HaskoningDHV Nederland B.V.  
Transport & Planning

Aan: Gemeente Tynaarlo  
Van: Royal HaskoningDHV  
Datum: 4 februari 2020  
Kopie: -  
Ons kenmerk: BH2108TPNT2002041121  
Classificatie: Projectgerelateerd

**Onderwerp: Verkeerskundige beoordeling herinrichting Hoofdweg Eelde**

Figuur 5: Standaardprofiel Hoofdweg

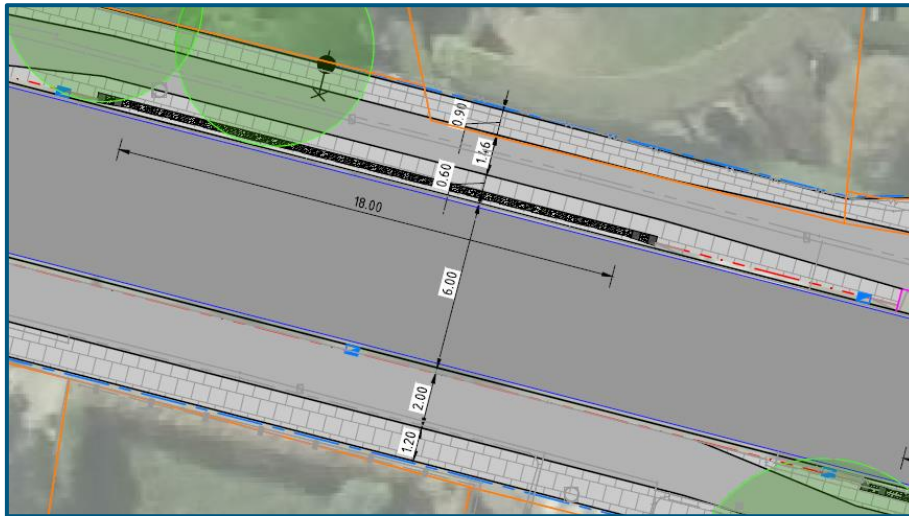
- In de nieuwe situatie is de rijbaan aan weerszijden “opgesloten” tussen banden. De totale wegbreedte is daarmee smaller dan in de huidige situatie (nu: rijbaan, strekstrook, fietsvoorziening). Dit zal naar verwachting een positief effect hebben op de rijnsnelheid. Echter, fietsers rijden niet meer op de rijbaan en er is een nieuw wegdek. Hierdoor kan de rijnsnelheid toenemen. Beide effecten zullen elkaar naar verwachting opheffen.

Uitgaande van de toegekende wegfunctie gebiedsontsluitingsweg is het herinrichtingsvoorstel een verbetering ten opzichte van de huidige situatie. De belangrijkste reden daarvoor is de duidelijker scheiding tussen rijbaan en fietspad. De samenhang tussen wegfunctie, inrichting van de weg en het gebruik van de weg wordt daarmee versterkt. Echter, er is in het nieuwe profiel maar op een aantal plekken de mogelijkheid om parkeren langs de rijbaan mogelijk te maken. Bij voorkeur wordt bij een gebiedsontsluitingsweg naast de rijbaan geparkeerd. Dit verandert dus nauwelijks ten opzichte van de huidige situatie. Ook verandert het aantal en de manier van ontsluiten van de woningen en bedrijven op de Hoofdweg niet. Binnen de beschikbare ruimte is gekozen voor het verbeteren van de positie van de fietser. Hiermee wordt de functie van de Hoofdweg als belangrijke fietsroute (circa 1.000 fietsers per etmaal) bevestigd.

Geadviseerd wordt om de parkeerbehoefte over het her in te richten deel van de Hoofdweg beter te inventariseren: waar ligt de exacte parkeerbehoefte en om hoeveel parkeerplekken gaat het? Als dat bekend is, kan gezocht worden naar oplossingen om te voorzien in die parkeerbehoefte, bij voorkeur in overleg met de betreffende belanghebbenden. De oplossing is naar onze mening op de volgende manieren mogelijk: (extra) parkeervakken direct bij de bestemming, (extra) parkeervakken op iets grotere afstand of (extra) parkeervakken in zijstraten. Op die manier wordt het maximale gedaan om te voorzien in de parkeerbehoefte. Er zal naar verwachting op deze manier niet in de volledige behoefte kunnen worden voorzien. Als gevolg van de beperkt beschikbare breedte tussen de perceelgrenzen aan weerszijden van de weg en dit wegprofiel zal het dus blijven voorkomen dat voertuigen op de rijbaan staan geparkeerd. Dit gaat echter niet meer ten koste van de positie van de fietsers.
